Věc: Odpověď na dopis městyse Vrchtovy Janovice a požadavků osadních výborů Šebáňovice, Sledovice a Minartice na požadované změny v navrhované trase D3

Na základě Vašeho dopisu a přiložených požadavků Osadních výborů Šebáňovice, Sledovice, Minartice a v návaznosti na opětovné prověření trasování dálnice D3, v úseku 0304 Václavice-Voračice, Vám sdělujeme následující:

STUDIE DÁLNIČE D3 PRAHA - KOŠÍN

SITUACE - SEKCE 3

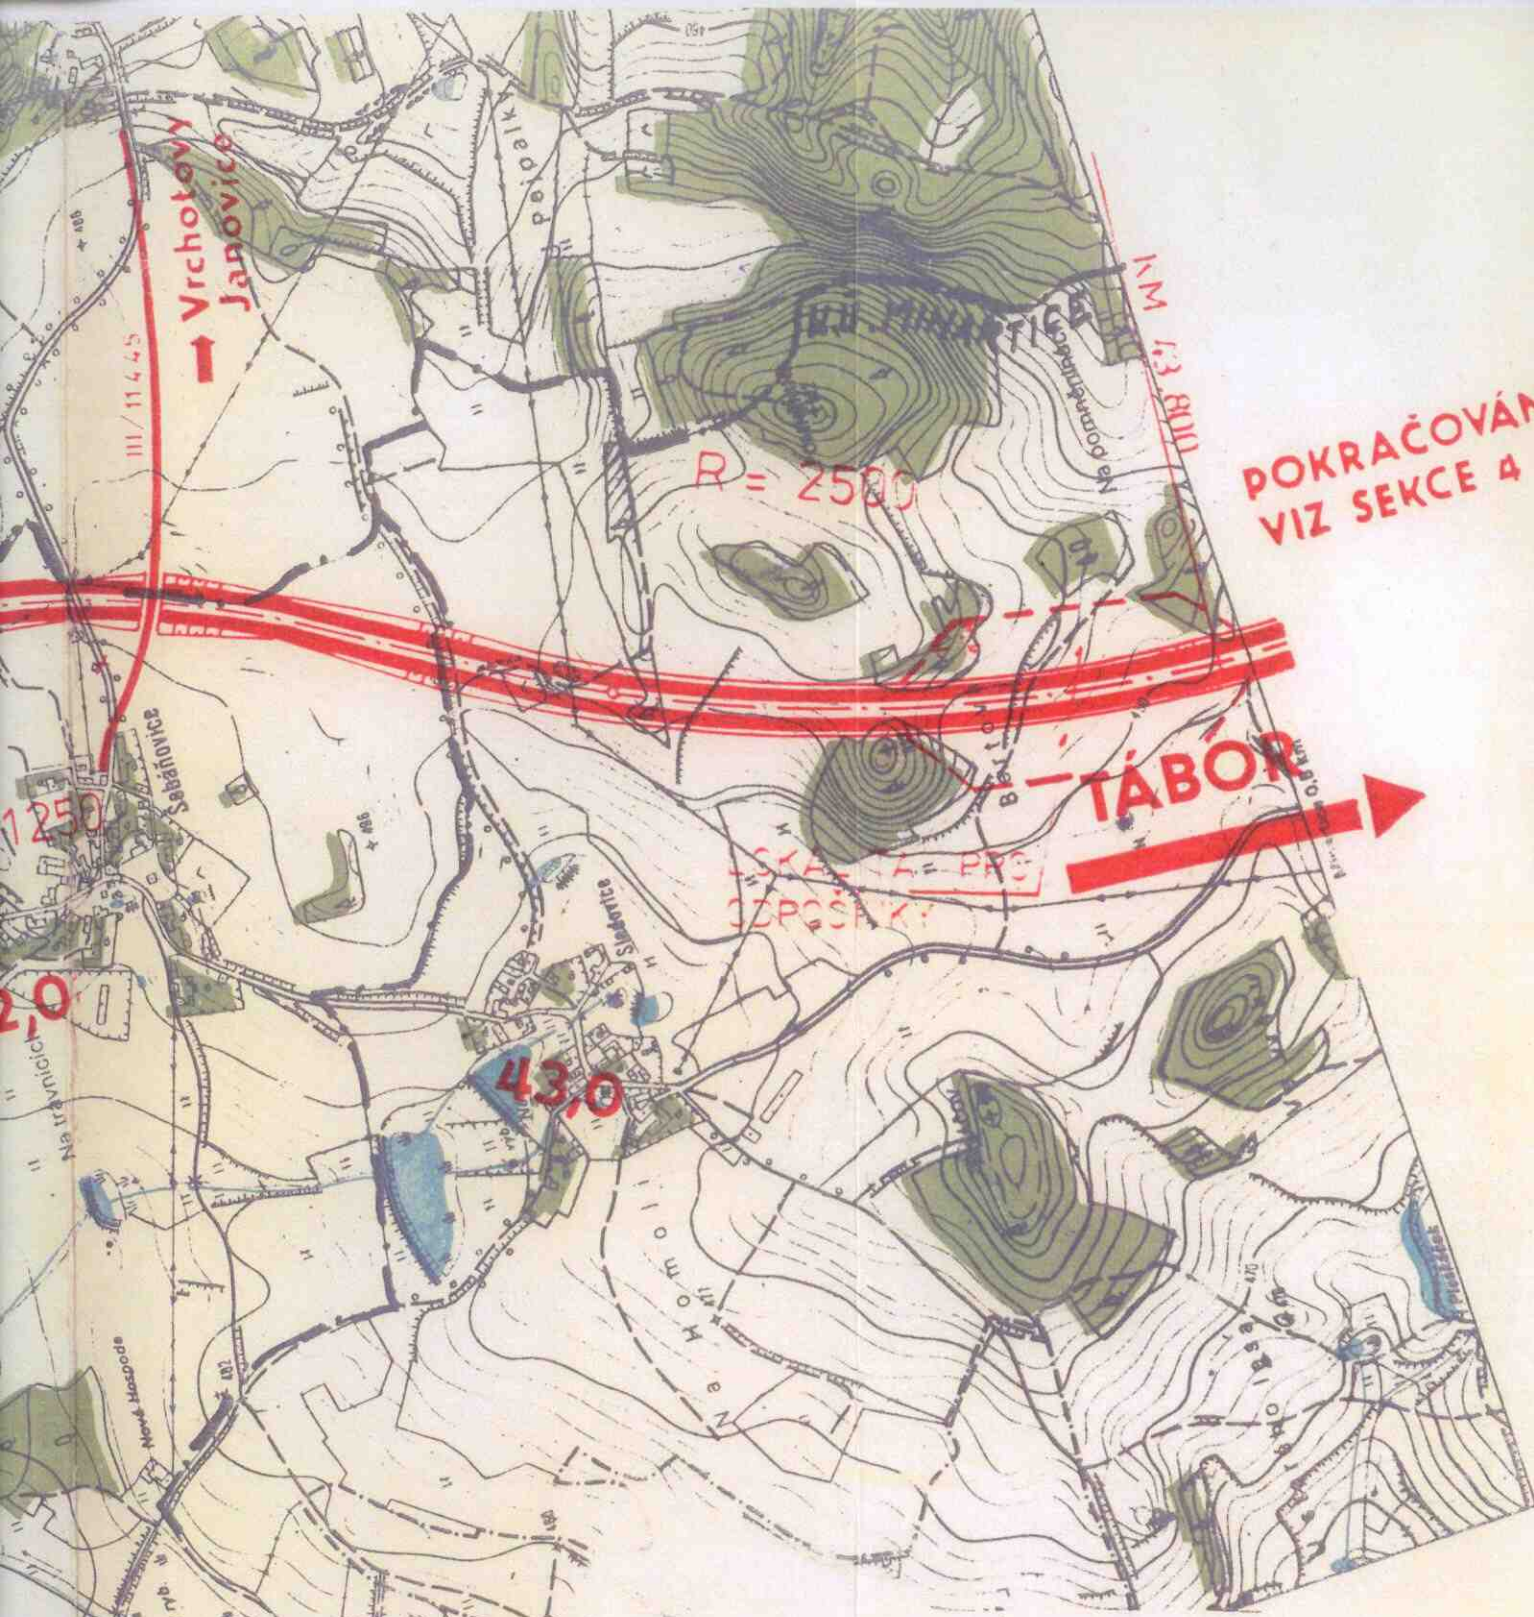
K požadavku „posun tělesa D3 od Šebáňovic (Sledovic, Minartic) dle dřívějších studií; přesun odpočívky v km 43,2 až 43,6 za MÚK Voračice“:

V jedné z prvních studií střeďočeské části dálnice D3 v tomto území, kterou zpracovala projektová a inženýrská organizace VPU DECO PRAHA, již v roce 1994, je sledovaná západní varianta trasy D3 v tomto území téměř shodná, naopak byla umístěna ještě o něco blíže k výše uvedeným obcím. Při dalším podrobnějším zpřesnění umístění trasy dálnice v krajině, došlo k posunu tělesa plánované dálnice D3 ve prospěch těchto obcí, a to právě k posunu dále od obcí Šebáňovice, Sledovice a Minartice (viz mapová příloha studie VPU DECO z roku 1994 a současné trasování D3 v dokumentaci pro územní rozhodnutí).

Aktuální „Západní varianta“ střeďočeské D3 byla v zájmovém úseku mezi km 41,0 – 45,0 shodně situována již v dokumentaci vlivu stavby na životní prostředí (EIA) z roku 2009 i v dřívějších studiích, kde byla trasa podrobně posuzována.

Posun trasy a změna směrového vedení D3 o desítky metrů by byl v daném terénu velmi problematický a značně rozsáhlý zásah. Dálnice při požadovaném směrovém vedení (minimální poloměry směrových oblouků jsou určeny normou) by se musela posunout o desítky metrů v delším úseku několika km a znamenalo by to mimo jiné i zásah do významných lokalit z hlediska ochrany životního prostředí, jimž se, mimo jiné, trasa záměrně co nejvíce vyhýbá (skladebné součásti územního systému ekologické stability, cenné lesní komplexy a významné krajinné prvky chráněné dle § 3 zák.č. 114/1992 Sb. O ochraně přírody a krajiny).

V případě požadovaného posunu trasy i odpočívky Minartice, by dálnice vedla nevhodně i z hlediska konfigurace terénu. Procházela by přímo nejvyššími body v dané krajině (Hatě – 495 m n.m., Pomněnina – 522 m n.m.), což by znamenalo buď zvednout úroveň dálnice za cenu velmi vysokých násypů v navazujících úsecích (např. v km 42,0 a v km 43,0) nebo ji ponechat za cenu extrémně hlubokých zářezů jež mohou mít negativní vliv na zdroje podzemní vody. Posunu dálniční odpočívky do úseku za MÚK Voračice brání zejména členitost terénu a množství mostních objektů, mezi které není reálné odpočívku navrhnout.
